ODPOWIEDZI NA ZAPYTANIA DO SWZ

Dotyczy: postępowania o udzielenie zamówienia publicznego prowadzonego w trybie podstawowym na zadanie pn.: „Budowa dróg gminnych o łącznej długości 1502 m wraz z niezbędną infrastrukturą i przebudową uzbrojenia terenu na terenie osiedla Kolonia w mieście Ropczyce”

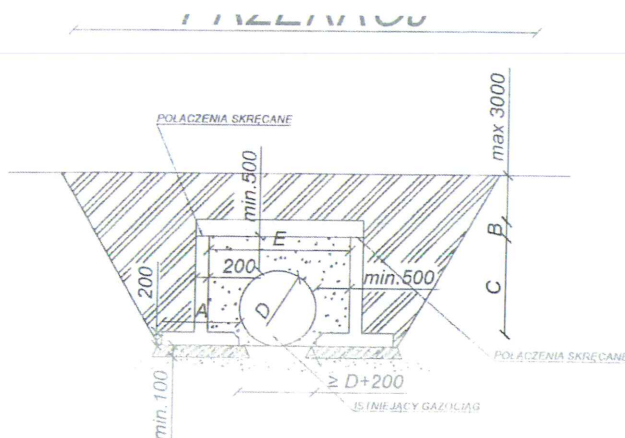
Pytanie nr 3. Zgodnie z załącznikiem nr 1 do przedmiaru robót należy wykonać przepusty pod zjazdami fi 80 cm w km 0+475,52 – dł. 9 m, 0+506,59 – dł. 9 m, 0+570,87 – dł. 9 m. Prosimy o uzupełnienie przedmiaru robót o powyższe roboty.

Odpowiedź: Zamawiający informuje, dokonuje modyfikacji pozycji rozliczeniowej nr 54.

która zostaje zastąpiona pozycjami 54.1 i 54.2:

x	06.02.01	Przepusty pod zjazdami			
54.1	06.02.01.14	Przepusty z rur PP pod zjazdami o średnicy 50 cm	m	x	38,50
		Wykonanie przepustów pod zjazdami z rur PP o średnicy $\varnothing 50$ cm wraz z podsypką i zasypką oraz ścianką czołową z wlocie i wylocie przepustu. <L=38,50 m> - wg Tabeli nr 1	m	38,50	x
		Na wykonanie 1m przepustu składa się:	x	x	x
		<Wykop: średnio 1,2x1,2x1,0>	m ³	1,44	1,44
		<Wykonanie podsypki z pospółki - grubość (średnia) podsypki 25cm: 1,2x0,25x1,0>	m ³	0,30	0,30
		<Wykonanie zasypki piaskowo-żwirowej przepustu: (1,2*0,95-(3,14*0,3*0,3))*1>	m ³	0,86	0,86

54.2	06.02.01.14	Przepusty z rur PP pod zjazdami o średnicy 80 cm	m	x	27,00
		Wykonanie przepustów pod zjazdami (na istn. rowie melioracyjnym) z rur PP o średnicy $\varnothing 80$ cm wraz z podsypką i zasypką oraz ścianką czołową z wlocie i wylocie przepustu. <L=27,00 m> - wg Tabeli nr 1	m	27,00	x
		Na wykonanie 1m przepustu składa się:	x	x	x
		<Wykop: średnio 2x2x1,0>	m ³	4,00	4,00
		<Wykonanie podsypki z pospółki - grubość (średnia) podsypki 25cm: 1,5x0,25x1,0>	m ³	0,38	0,38
		<Wykonanie zasypki piaskowo-żwirowej przepustu: (1,5*2-(3,14*0,5*0,5))*1>	m ³	2,22	2,22

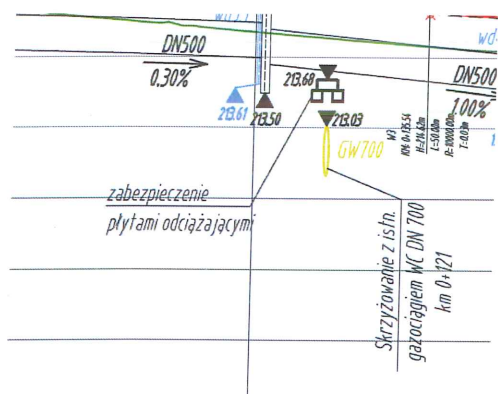
Pytanie nr 5. Prosimy o wyjaśnienie w jaki sposób należy zabezpieczyć gazociągi wysokiego ciśnienia. Według warunków GAZ System należy wykonać zabezpieczenie jak na rysunku:

Natomiast zgodnie z przedmiarem robót i opisem należy zabezpieczyć gazociągi tylko płytami żelbetowymi o wym. 3x1,5x0,15m układanymi poprzecznie i płytami żelbetowymi 3x1x0,15 m układanymi podłużnie

Prosimy o wyjaśnienie jaki sposób zabezpieczenia gazociągu należy skalkulować.

Odpowiedź: Zamawiający informuje, że zabezpieczenie należy wykonać zgodnie z zatwierdzoną dokumentacją branżową (stosowna adnotacja znajduje się w przedmiarze). Przewiduje się zabezpieczenie płytami żelbetowymi.
